対策箇所説明図

(制動倍力装置断面図)

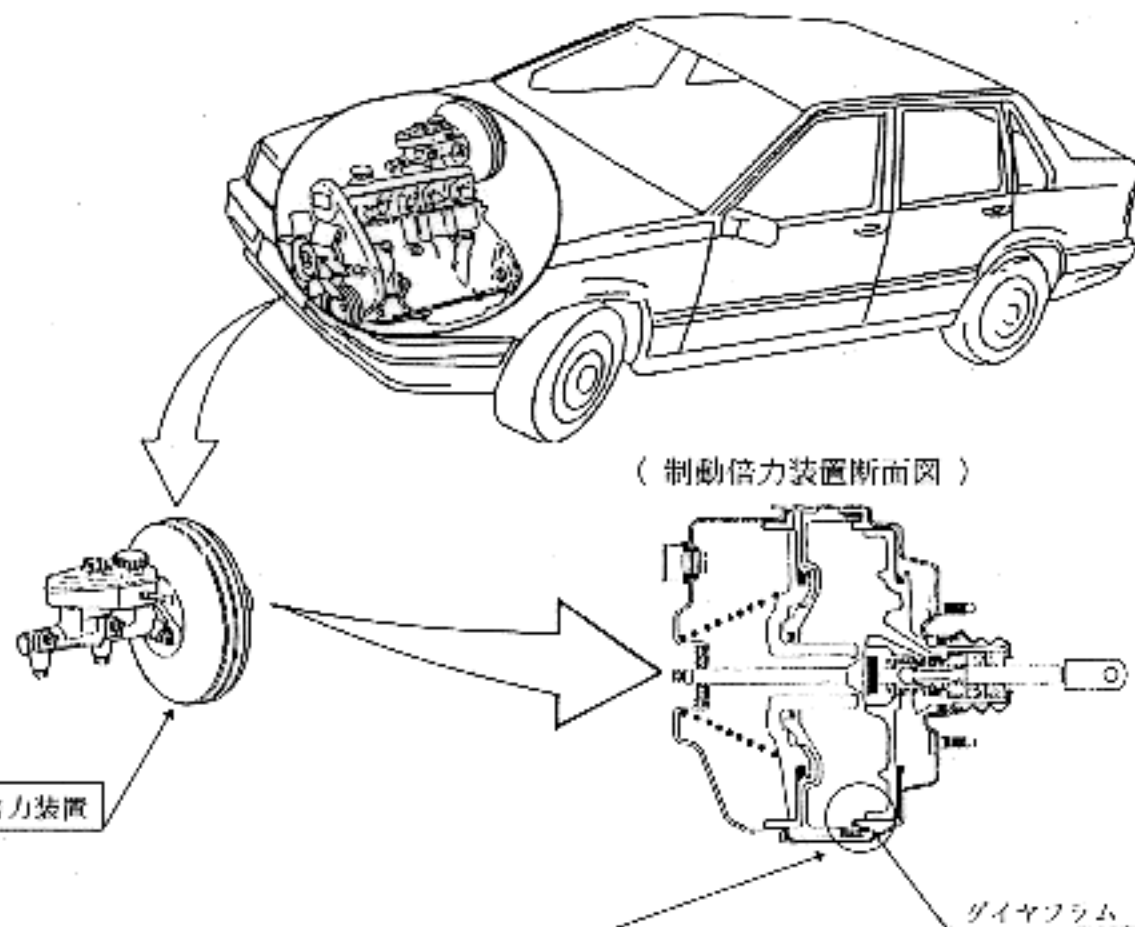
基準不適合箇所

制動装置の制動倍力装置内部のダイヤフラムが、ターボチャージャーからの放射熱により耐久性が低下し、最悪の場合、当該ダイヤフラムが損傷して制動倍力装置の機能が損なわれ、制動時のブレーキペダルの操作力が増大する恐れがある。

全車両、当該制動倍力装置を良品と交換すると共に、制動倍力装置の下部に遮熱板を取り付ける。
